Mission régionale d'autorité environnementale

**Avis sur le projet de tramway  
du Grand Nancy et sur les mises en compatibilité des plans  
locaux d'urbanisme d'Essey-lès-Nancy, de Nancy, de  
Vandœuvre-lès-Nancy et de Saint-Max (54)**

n°MRAe 2019APGE50

*Ouvrage des coteaux du Montet*

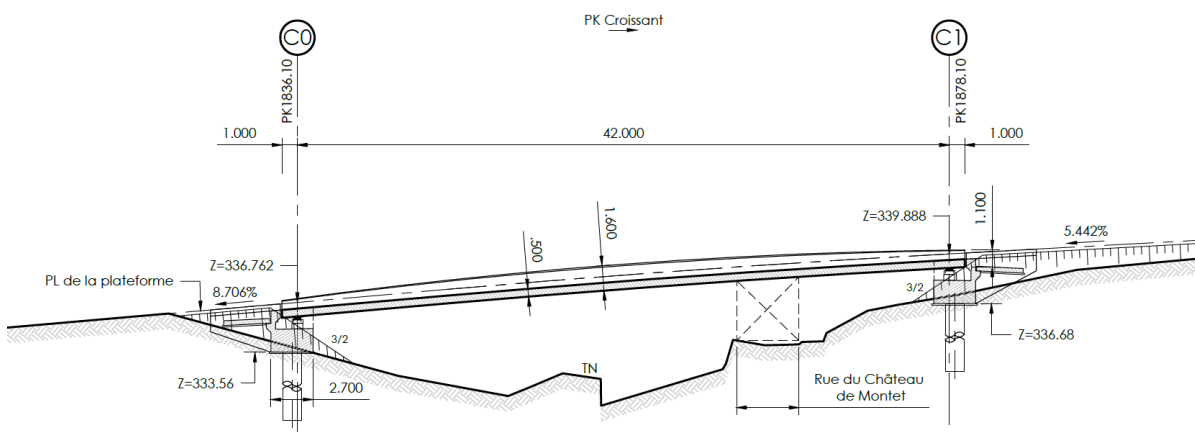
Les ouvrages prévus pour la montée à Brabois sont susceptibles d'avoir un impact notable sur le paysage. L'ouvrage des coteaux du Montet, de par ses dimensions et sa localisation, sera particulièrement visible. Le dossier présente quelques vues en 3D de l'ouvrage, mais l'étude d'impact aurait pu approfondir davantage cet aspect en étudiant les différents points de vue desquels il sera visible et en présentant des photomontages pour mettre en évidence l'effet de l'ouvrage sur le paysage perçu par les riverains. L'analyse mériterait également d'être approfondie pour le pont du château, notamment pour mettre en évidence l'éventuelle covisibilité entre le pont et le château du Montet.

***L'Ae recommande d'approfondir l'évaluation de l'impact sur le paysage, en particulier pour ce qui concerne l'ouvrage des coteaux du Montet et l'insertion des voies et des stations à proximité des sites ou monuments remarquables.***

*Dépassements des seuils réglementaires de bruit avenue du Général Leclerc à Nancy*

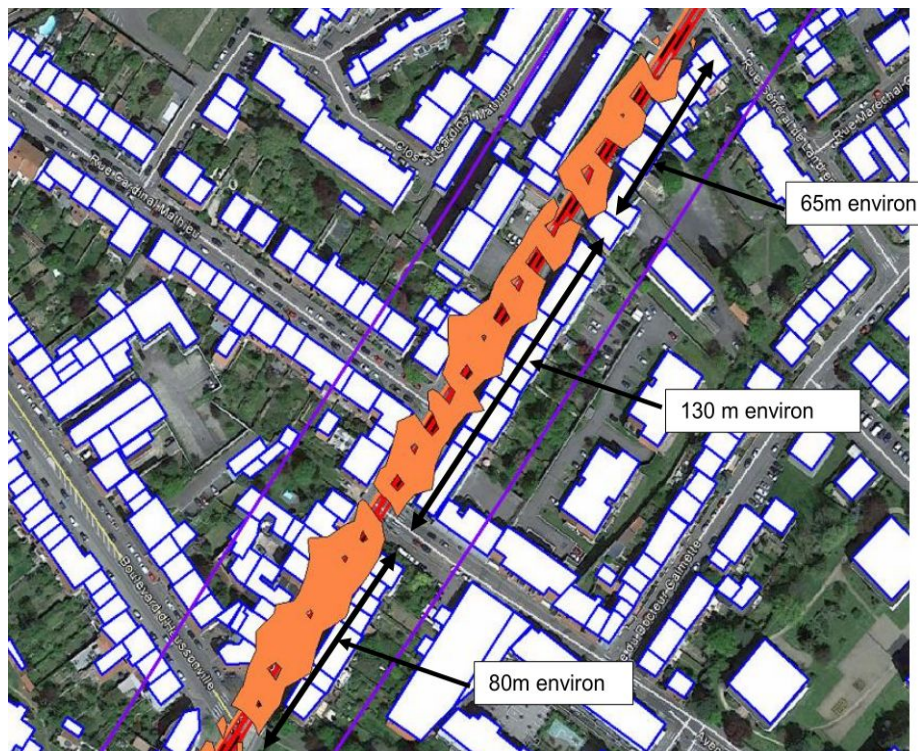
**Concernant le bruit**, une modélisation numérique du niveau sonore du tramway dans son fonctionnement quotidien a été réalisée. Il en ressort que quelques bâtiments peuvent être concernés par des dépassements des seuils réglementaires sur l'avenue du Général Leclerc. Des mesures de bruit sur place sont prévues après la mise en service pour confirmer ou infirmer ces dépassements. Le cas échéant, des mesures visant à réduire le niveau de bruit dans les logements seront mises en place, par exemple en améliorant l'isolation acoustique des bâtiments conformément à la réglementation.

*Carte des dispositifs d'atténuation des vibrations*

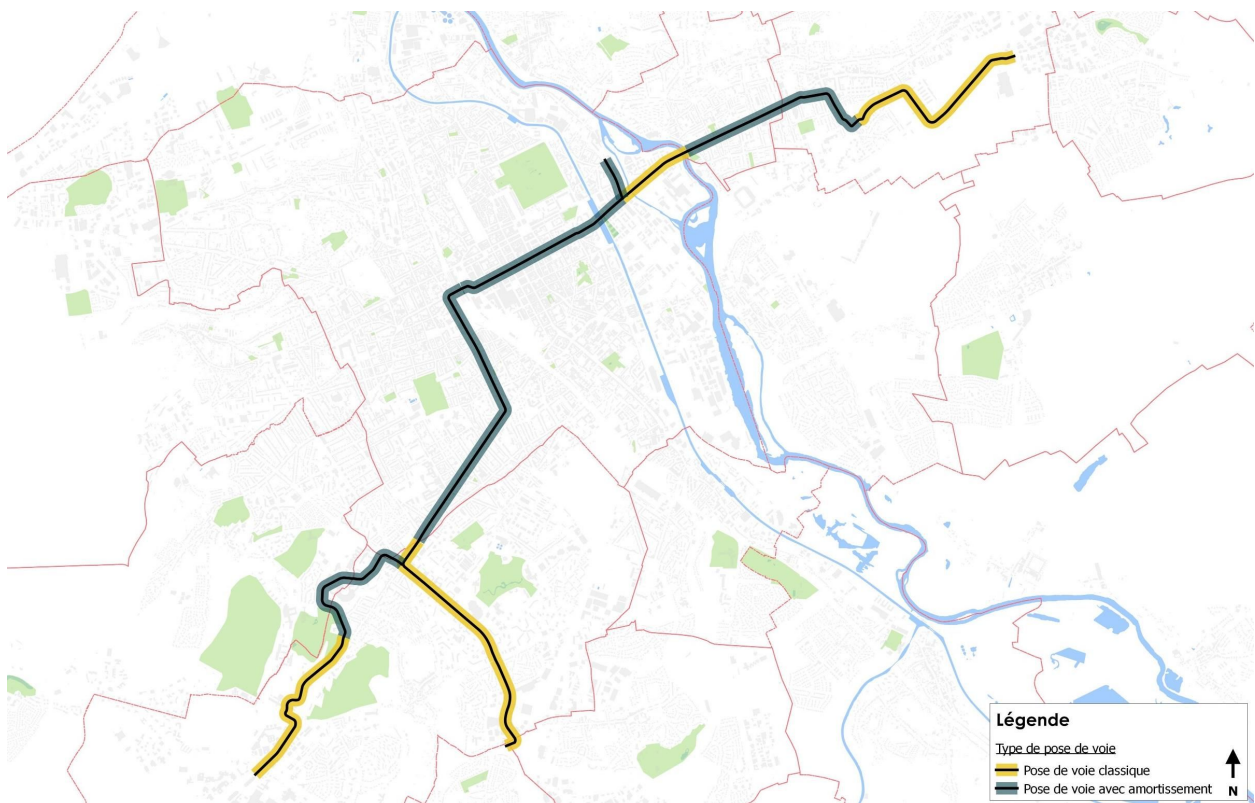
**Concernant les vibrations** engendrées par le tramway, des calculs prévisionnels ont été faits pour déterminer les niveaux de vibrations dans les bâtiments proches des voies. Ils ont conduit à délimiter les tronçons pour lesquels des dispositifs anti vibrations seront nécessaires pour ne pas dépasser le seuil de perception du corps humain au niveau des bâtiments. Les tronçons pour lesquels le niveau de vibrations attendu ne nécessite pas de dispositifs spécifiques sont le tronçon entre Mouzimpré et Porte verte, entre la Meurthe et le boulevard d'Austrasie, entre la clinique Saint-André et le CHRU Brabois, et entre le terminus Roberval et la limite communale de Vandœuvre-lès-Nancy sur l'avenue du Général Leclerc. Sur le reste du parcours, les voies feront l'objet d'une pose flottante permettant de réduire les vibrations ressenties à proximité de la plateforme.
